# Engineering Change Notice(ECN)

## ECN-D-2601-02

## (Request for change of MAGNET TYPE L AXIS BASE structure)

## 설계 변경 요청서(ECR)

**변경 전(문제점 및 변경 요청사항)**

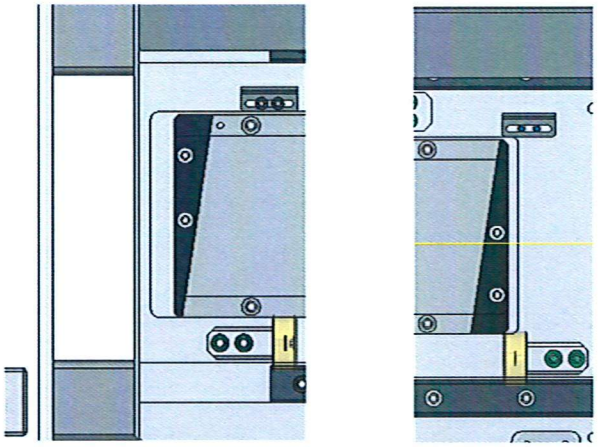
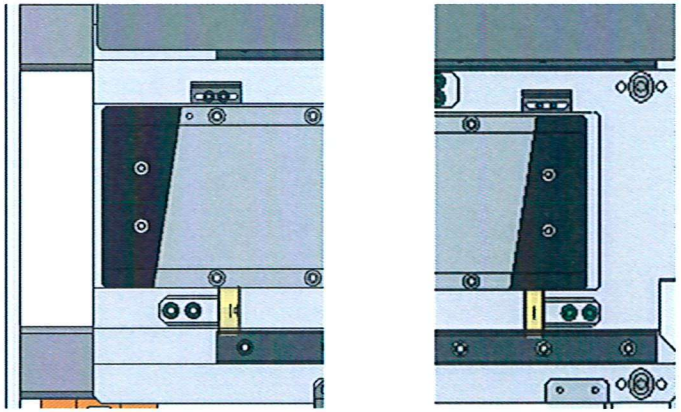
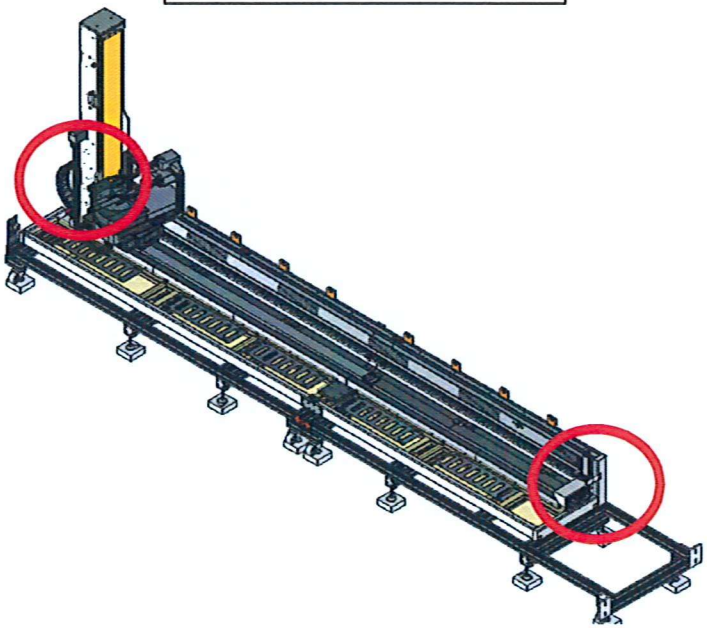
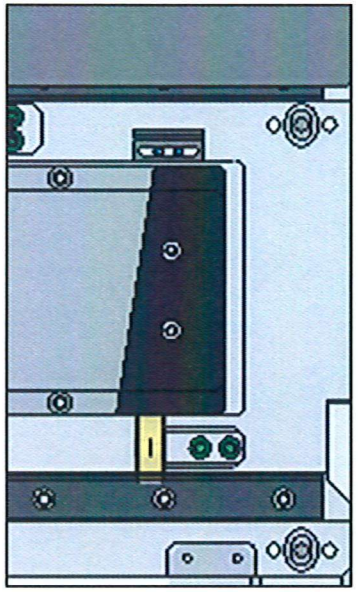
마지막 고정자 부착 시, L AXIS BASE 높이 단과 유격이 좁아 작업을 주의해도 스크래치가 발생하거나, 작업자의 손 끼임 발생 가능성이 높음

1. 고정자를 멀어 넣거나, 위 표시된 L AXIS BASE의 단을 제거
2. 단 제거가 실제적으로 불가능하면 L AXIS BASE 단을 제거 후, 따로 가공 Part를 제작하여 부착
3. 단 제거가 실제적으로 불가능하면 L AXIS BASE 단을 제거 후, MAGNET Guard를 넓게하여 부착

| 변경 상세 사유<br>Detailed reason for change | 최종 고정자를 부착할 때 베이스에 흠집이 나거나 손이 끼이는 것을 방지하기 위해 협소 공간은 L AXIS BASE 고정자 부착 단과 높이 통일.베이스 양쪽에 부착하는 Magnet guard 크기 늘림.<br>To prevent scratches or hand trapping on the base when attaching the final stator, the narrow space is unified in height with the L AXIS BASE stator attachment section. The size of the magnet guard attached to both sides of the base has been increased. | | |
